**АКТ ОБСЛЕДОВАНИЯ
ОБЪЕКТА СОЦИАЛЬНОЙ ИНФРАСТРУКТУРЫ
К ПАСПОРТУ ДОСТУПНОСТИ № 8 « 10 » 09 20 24 г.**

1.1. Наименование(вид) объекта: Мордовоаделяковский филиал Государственного бюджетного общеобразовательного учреждения Самарской области средняя общеобразовательной школы имени Героя Советского Союза Михаила Кузьмича Овсянникова с. Исаклы муниципального района Исаклинский Самарской области;

Фото № 4. Зона целевого назначения здания (кабинет)

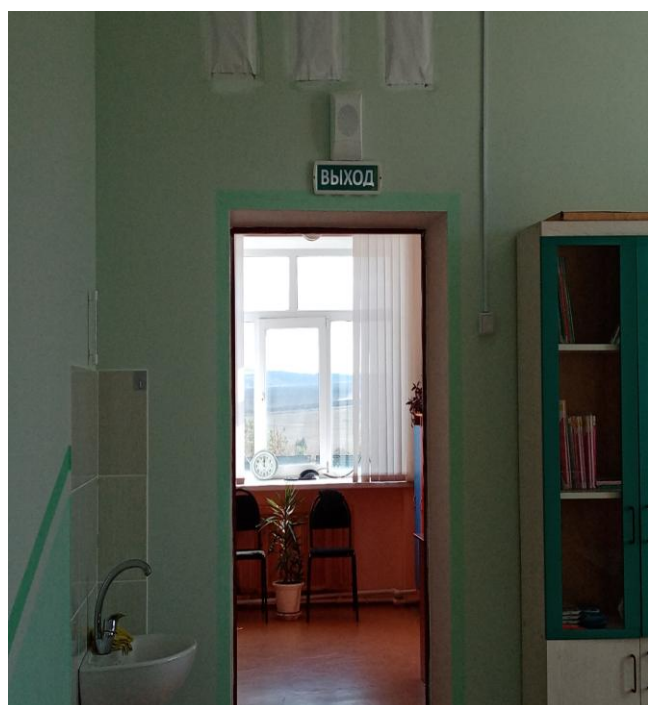
№	Наименование функционально-планировочного элемента	Наличие элемента	№ фотот	Выявленные нарушения и замечания			
		Есть /нет		Содержание	Значимость для инвалида(категория)	Содержание	Виды работ
4.1.1	Кабинетная форма обслуживания	есть	№ 4	Отсутствует тактильная информация. Отсутствует зона для кресла-коляски. Стол и габариты зоны сидения не соответствуют стандарту, высота порога не соответствует нормативу	С К К,О К	Установить тактильную и визуальную информацию. Оборудовать зону для кресла-коляски. Оборудовать стол и зону сидения. Заменить порог	Индивидуальное решение с ТСР, Капитальный ремонт
4.2	Зальная форма обслуживания	нет					
4.3	Прилавочная форма обслуживания	нет					
4.4	Форма обслуживания с перемещением по маршруту	нет					
4.5	Кабина индивидуального обслуживания	нет					
	Общие требования к зоне			Обеспечить доступ всех групп

Комментарий к заключению: Установить тактильную и визуальную информацию . Оборудовать зону для кресла-коляски. Оборудовать стол и зону сидения.
